改善箇所説明図

牽引フック

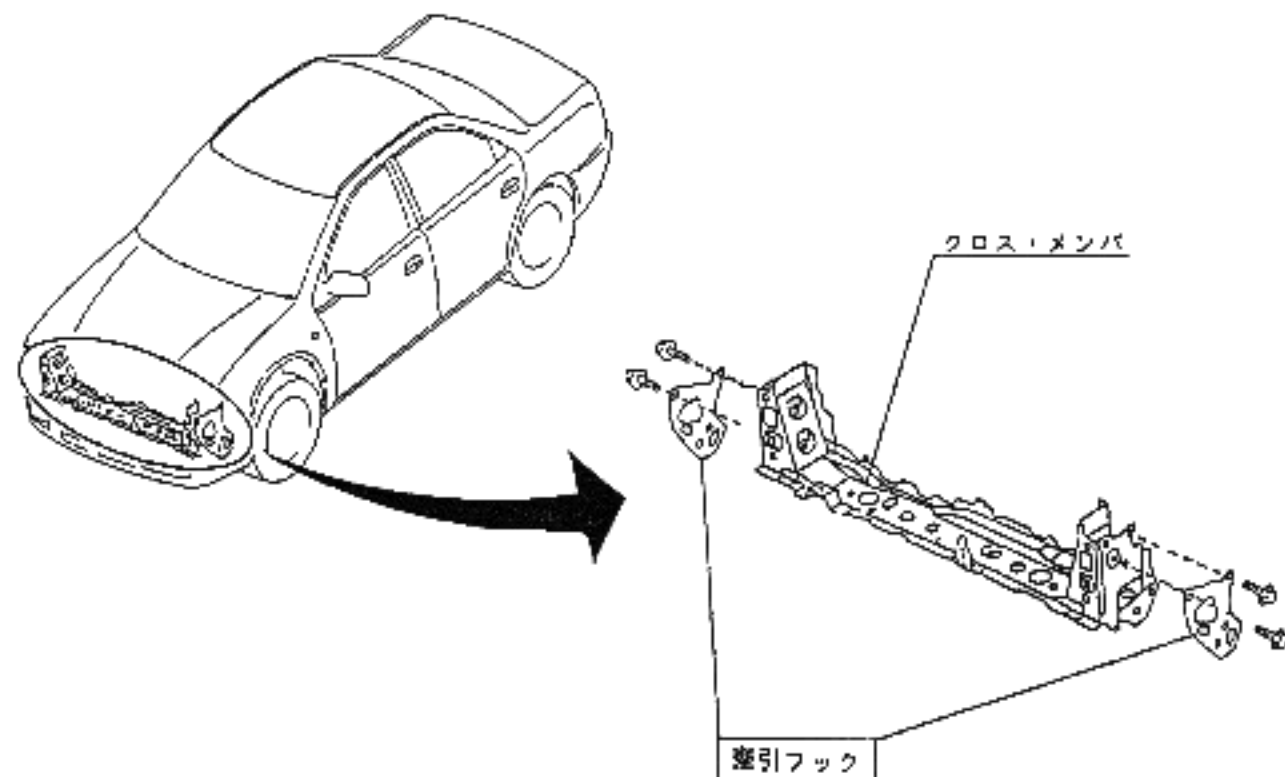
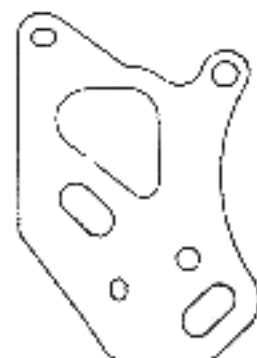
牽引フックの形状が不適切なため、路面干渉時、エアバッグが作動するおそれがある。

牽引フックの形状を変更

塗別：黄ペイント塗布
(車両中心側)

全車両、牽引フックを対置品と交換する。
